設工認認可後の設計変更、提出資料の記載誤りについて

新規制基準への適合に係る申請（第3回申請）で申請した自動火災報知設備及び安全避難通路等設備（非常用照明）について、以下の事象により、現場状況と設工認申請書及び使用前検査実施要領書とに相違が生じているため、事象内容及び当該事象に伴う現場状況と設工認申請書及び使用前検査実施要領書との相違点について、説明する。

図-1 (1/16) 非常用設備 (自動火災報知設備) 配置概略図
ウラン濃縮建屋 中央操作棟 1階

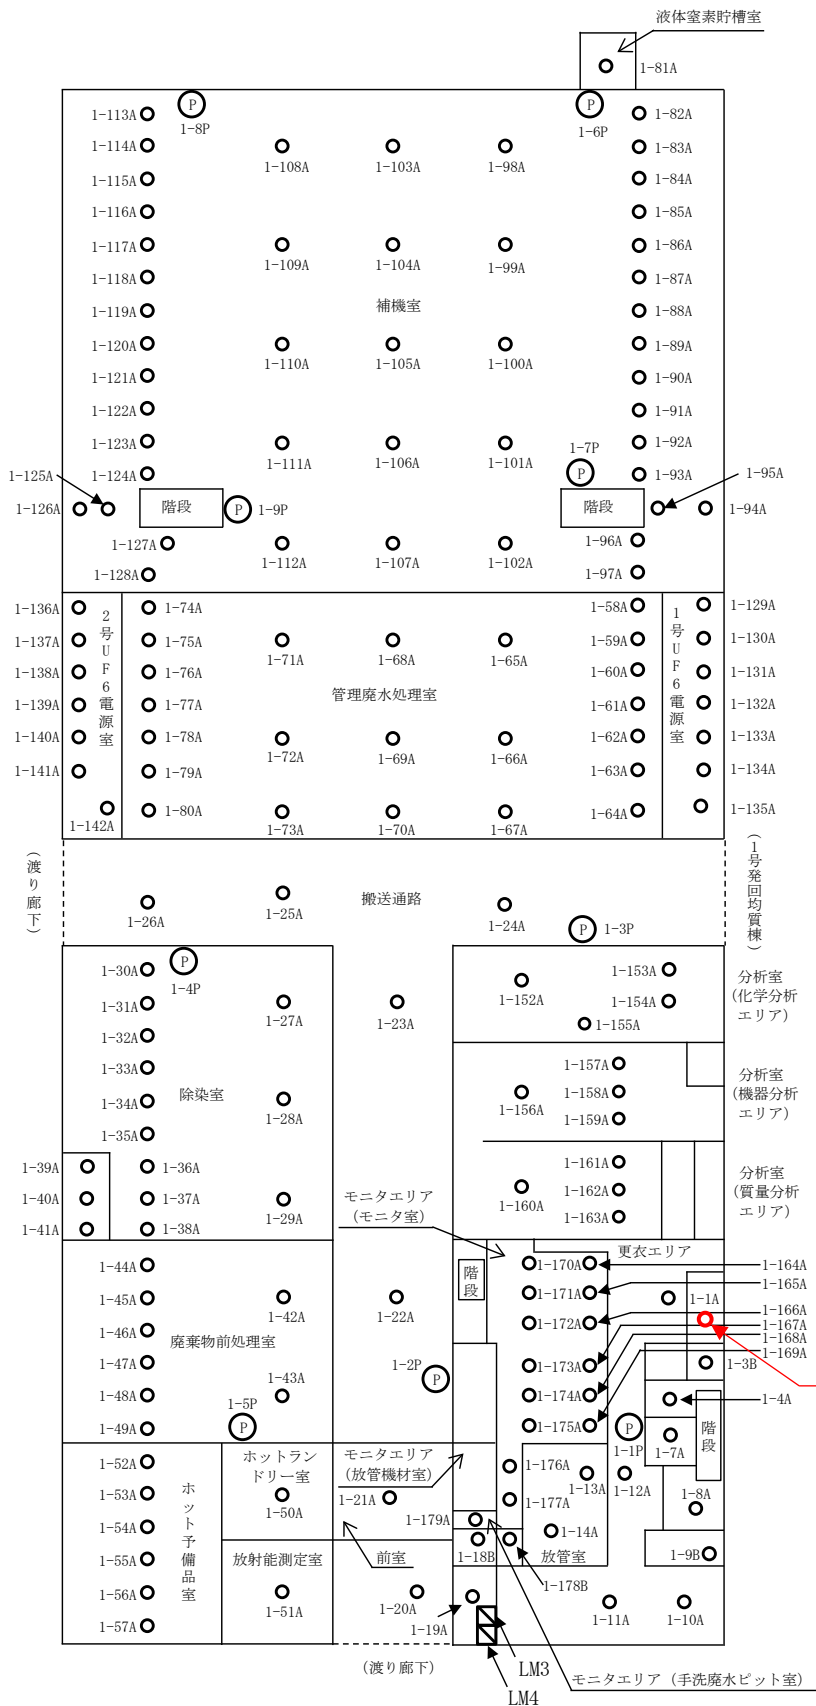
設工認申請及び認可時点では、中央操作棟1階の女子更衣室は、パーティション壁面の欄間（ガラリ）による煙の流通があることで他の感知器による感知が可能であり、当該室に感知器を設置することは不要であると考えていたが、自動火災報知設備の更新工事の受注企業より設置要否に関する問い合わせを受けて、管轄消防署に確認した結果、煙感知器1台を追加設置する必要があるとの結論に至った（2022年6月3日に設置完了）。

女子更衣室に
煙感知器を追加設置 (1台)

(4) 自動火災報知設備の系統概略図

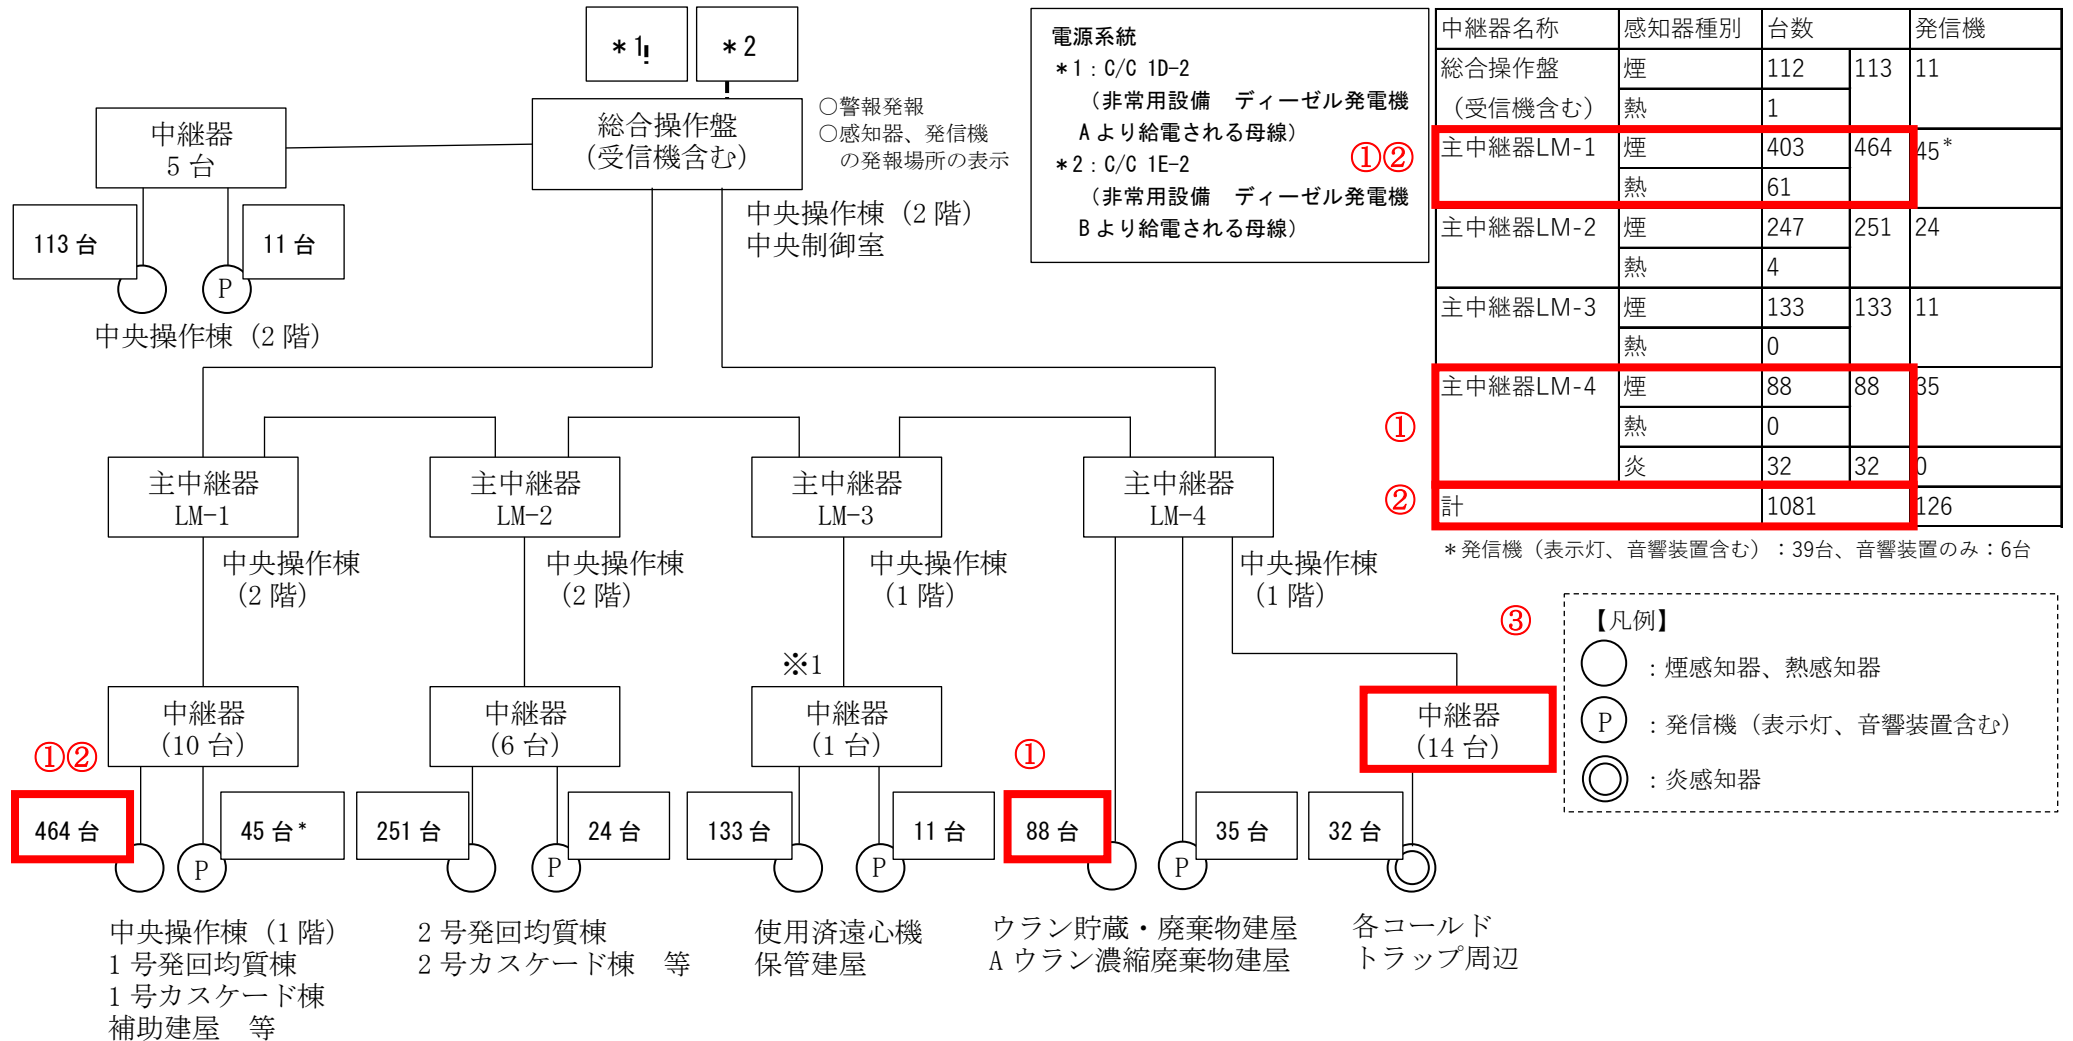
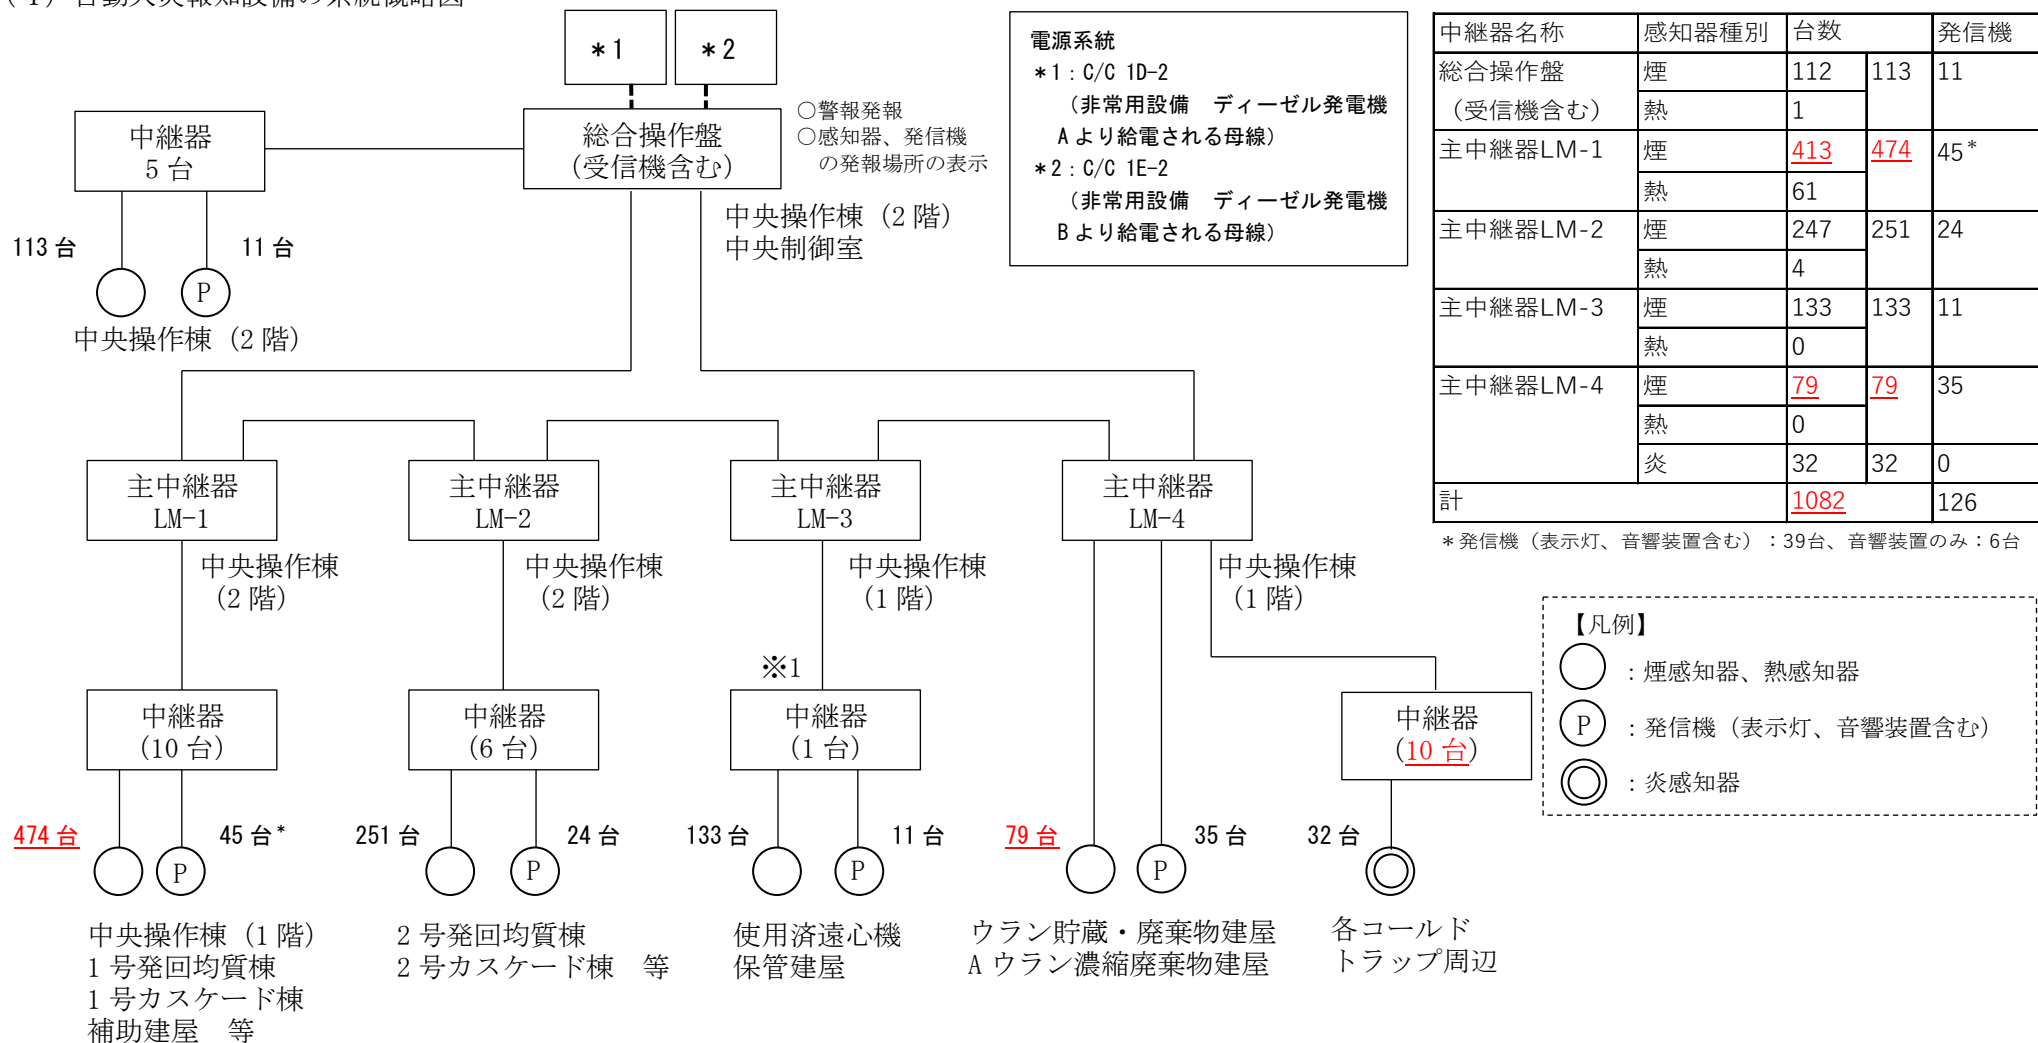
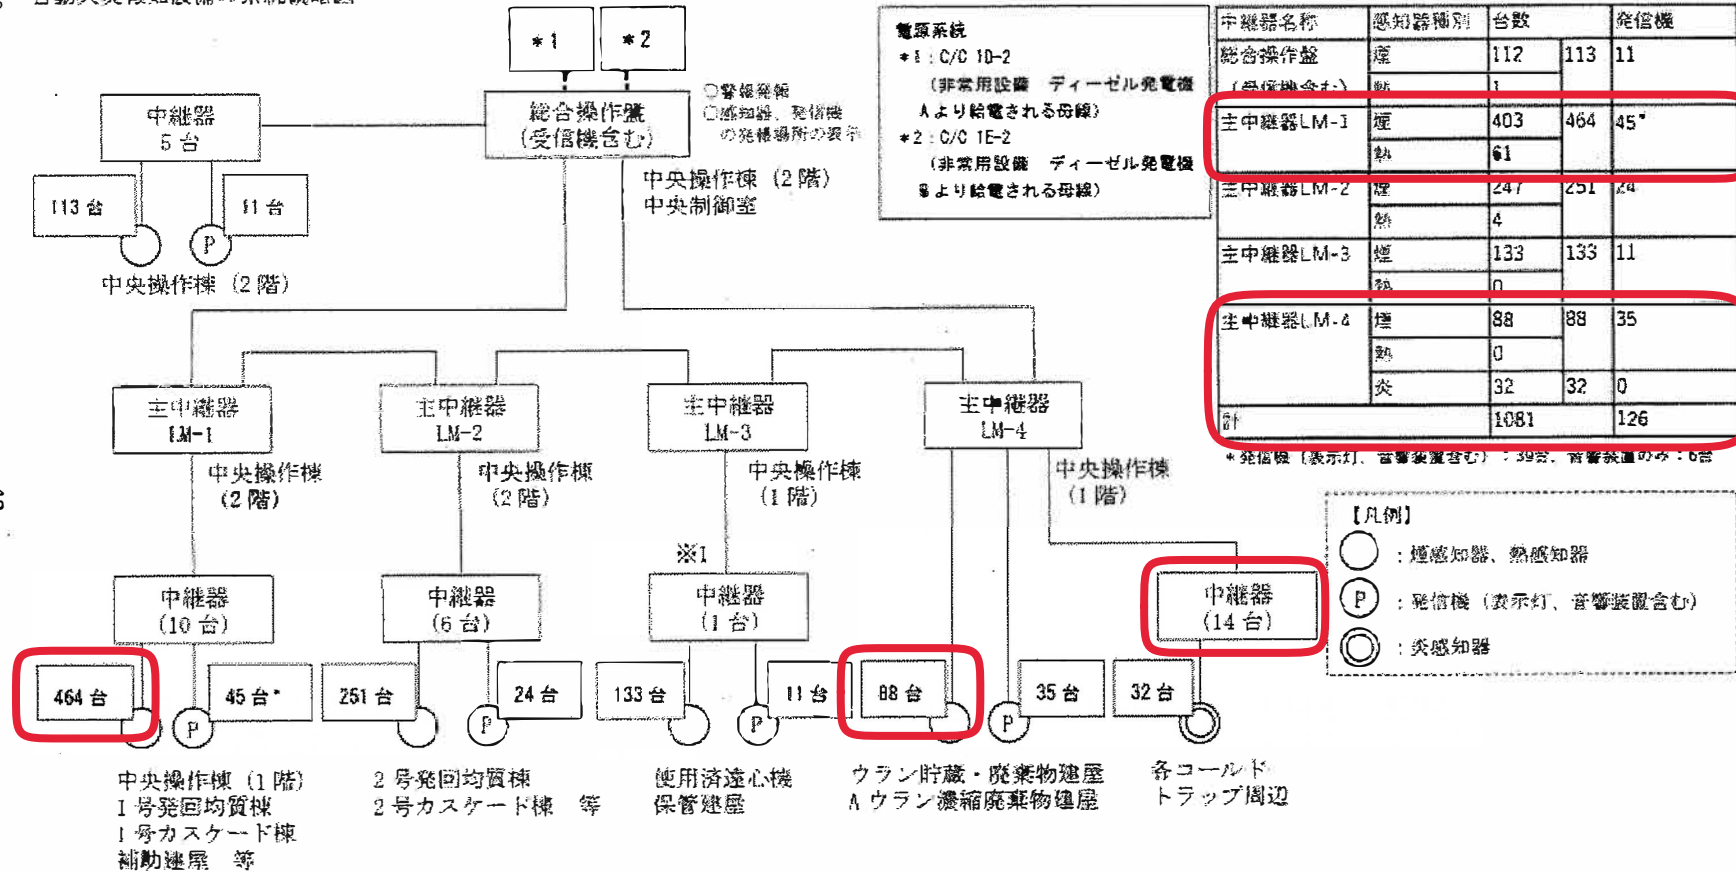
- ①：主中継器 LM-1 に接続されている 9 台分の煙感知器を LM-4 接続分とした数え間違い。(修正内容、LM-1：+9 台、LM-4：-9 台)
 - ②：中央操作棟 更衣エリア内女子更衣室への煙感知器 1 台、追加設置。(修正内容、煙感知器：+1 台)
 - ③：将来設置分 (RE-2B、2C 用) の 4 台の中継器まで対象とした間違い。(修正内容、中継器：-4 台)
- ※修正したものを添付資料 2-2 に示す。

図-6 (1/17) 安全避難通路等設備 配置概略図
ウラン濃縮建屋 中央操作棟 1階

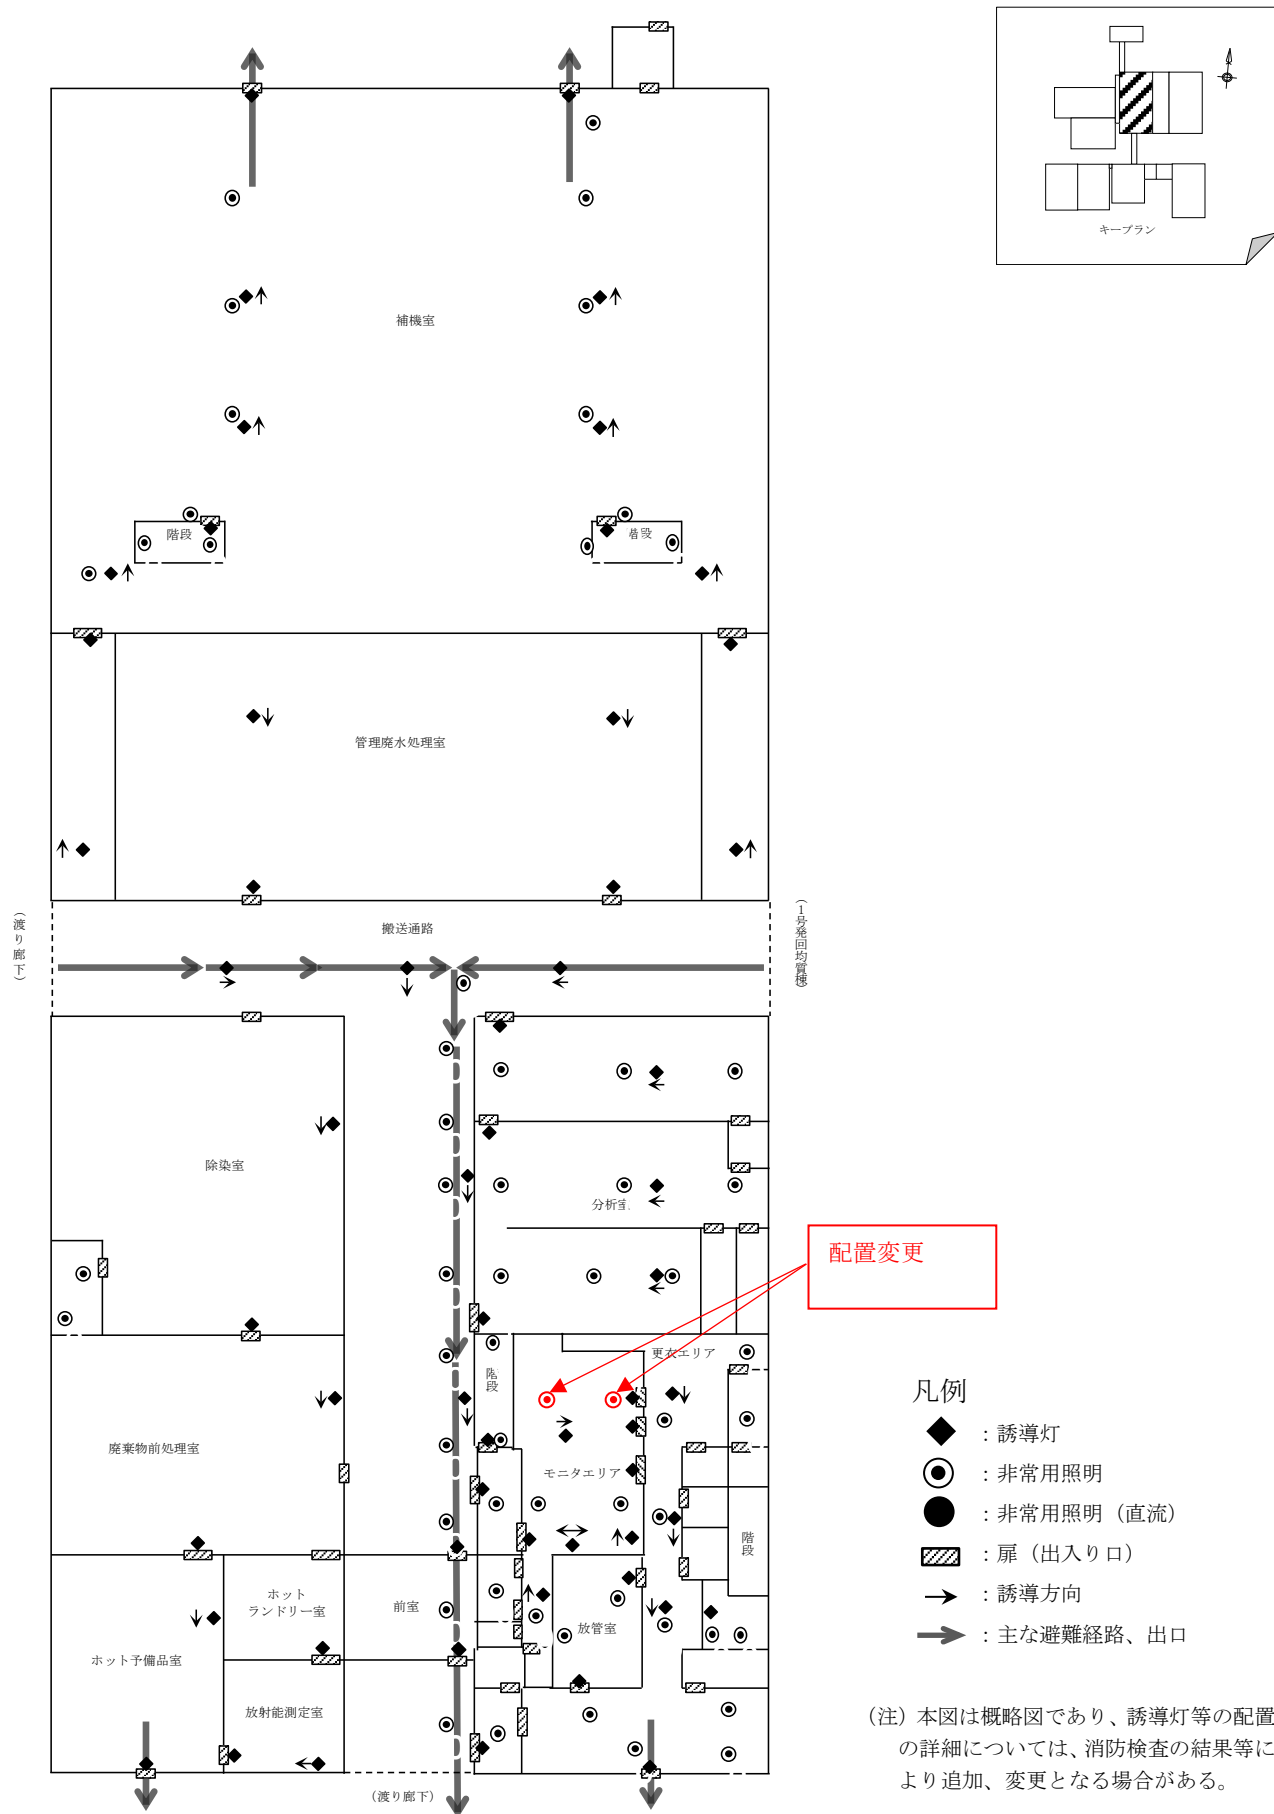
中央操作棟1階のモニタエリア周辺の非常用照明については、モニタエリアの拡張工事に伴い、配置を変更しており、認可された設工認申請書の配置概略図と現場状況に相違が生じている。また、これにより、使用前検査実施要領書の記載においても相違が生じている。
